Keuringsverslag van een elektrische laagspanning- en zeer lage spanningsinstallatie

NIET CONFORM

Straatnaam: Groteweg
Huisnummer: 417
Busnummer:
Postcode: 9500
Gemeente: GERAARDSBERGEN
Land: België

Controlebezoek van een oude huishoudelijke elektrische installatie van een wooneenheid bij verkoop op vraag van de verkoper volgens (KB 08/09/2019) - AREI Boek 1- 8.4.2. en 8.2.1. en 4.2.4.3.

Afbeelding schakel- en verdeelbord:

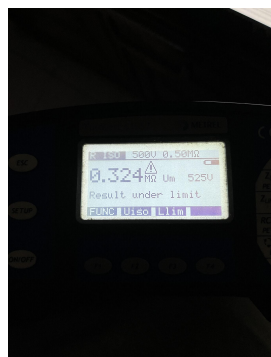
- I5.03 Het verdeelbord is niet makkelijk toegankelijk. (Boek 1 Onderafdeling 5.3.5.1.C.)
- I5.10 De genaakbare, naakte onder spanning staande delen zijn onvoldoende afgeschermd. (Boek 1 Afdeling 5.1.4. en 4.2.2.3.)

- I5.11 Niet gebruikte invoeringen van het verdeelbord zijn niet correct of onvoldoende afgedicht. (Boek 1 Afdeling 5.1.4. en 4.2.2.3.)
- I5.14 De nominale spanning dient duidelijk vermeld te worden op een oordeelkundig gekozen plaats. (Boek 1 Onderafdeling 3.1.3.3.)
